Gemeinde Salem
Bebauungsplan „Gewerbegebiet Neufrach- Ost IV“ im Teilort Neufrach

Öffentliche Auslegung nach §§ 3 Abs. 2 und 4 Abs. 2 Baugesetzbuch (BauGB)
Stellungnahmen Träger öffentlicher Belange

<table><tr> <td colspan="10" style="text-align: center;">STELLUNGNAHME / Bplan Gewerbegebiet Neufrach-Ost IV im Teilort Neufrach</td> </tr><tr> <td colspan="10" style="text-align: center;">RICHTFUNKTRASSEN</td> </tr></table>

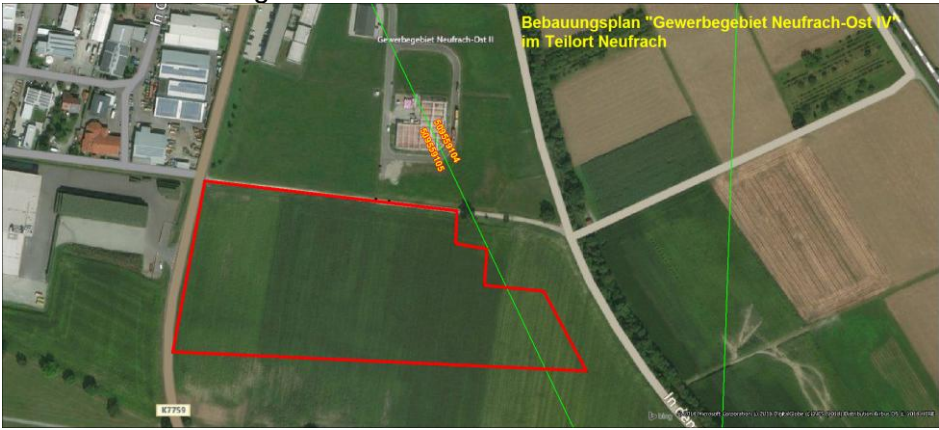
<table><tr> <td colspan="10" style="text-align: center;">STELLUNGNAHME / Bplan Gewerbegebiet Neufrach-Ost IV im Teilort Neufrach</td> </tr><tr> <td colspan="10" style="text-align: center;">Die darin enthaltenen Funkverbindungen kann man sich als horizontal liegende Zylinder mit jeweils einem Durchmesser von bis zu mehreren Metern vorstellen.</td> </tr></table>

STELLUNGNAHME / Bplan Gewerbegebiet Neufrach-Ost IV im Teilort Neufrach										RICHTFUNKTRASSEN										Die darin enthaltenen Funkverbindungen kann man sich als horizontal liegende Zylinder mit jeweils einem Durchmesser von bis zu mehreren Metern vorstellen.																				<p>Die im Bebauungsplan maximal zulässigen Gesamthöhen können nur im Wege der Befreiung nach § 31 BauGB überschritten werden. Bei einem entsprechenden Antrag wird die Telefonica Germany GmbH am Verfahren beteiligt. Im Bebauungsplan ist ein Hinweis auf die Richtfunkstrecke enthalten.</p>	<p>Zustimmung zur Ergänzung des Hinweises zur Richtfunkstrecke</p>
STELLUNGNAHME / Bplan Gewerbegebiet Neufrach-Ost IV im Teilort Neufrach																																											
RICHTFUNKTRASSEN																																											
Die darin enthaltenen Funkverbindungen kann man sich als horizontal liegende Zylinder mit jeweils einem Durchmesser von bis zu mehreren Metern vorstellen.
